江苏宏邦化工科技有限公司年产 5410 吨香芹酮系列、3000 吨香 芹酚项目竣工环境保护自行验收意见

2023 年 3 月 2 日,江苏宏邦化工科技有限公司在公司组织召开了“年产 5410 吨香芹酮系列、3000 吨香芹酚项目竣工环境保护验收会”,参加会议的有环评单位、环保设施设计施工单位、验收监测单位,会议邀请了三位专家(名单附后)。在勘查现场、听取有关单位汇报、查阅资料,并对照《建设项目竣工环境保护验收暂行办法》,严格依照国家有关法律法规、建设项目竣工环境保护验收技术规范/指南、本项目环境影响报告书和审批部门审批文件等要求对本项目进行验收,提出意见如下:

图 2 验收项目废气治理体系图

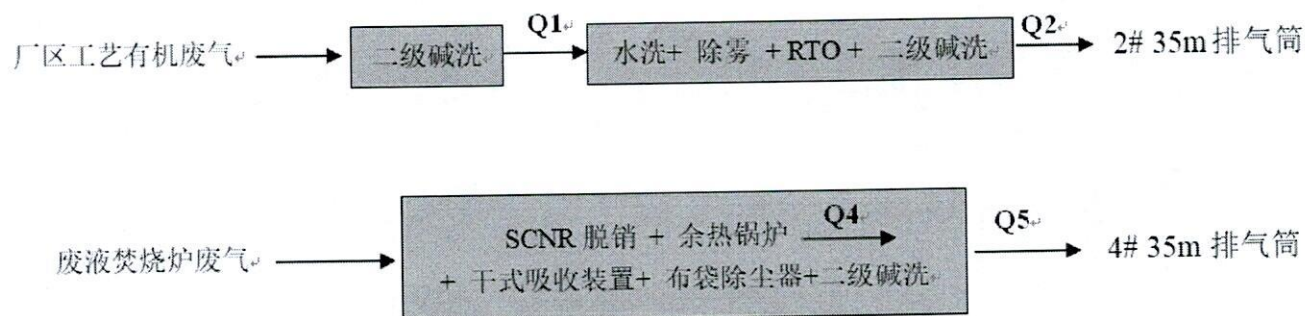
根据国家生态环境部关于印发《污染影响类建设项目重大变动清单（试行）》的通知》（环办环评函[2020]688号）的文，对该建设项目变动情况及环境影响进行核实，本项目在建设过程中优化了污水站废气处理工艺：原污水站废气分为高浓度废气：“两级碱洗+水洗+除雾+RTO 焚烧+二级碱洗+35m 2# 排气筒排放”，低浓度废气：“一级碱洗+光催化氧化+一级碱洗+25m 5# 排气筒（现厂区 5#排气筒名称排污许可证已变更为 1#排气筒）排放”调整为污水站废气经收集后先经过“两级碱洗”后一并接入 RTO 废气处理设施，即“水洗+除雾+RTO 焚烧+二级碱洗+35m 2# 排气筒排放，原 25m 5#（现为 1#排气筒） 排气筒取消使用，以上变动不属于重大变动，可纳入项目竣工环境保护验收范围内。
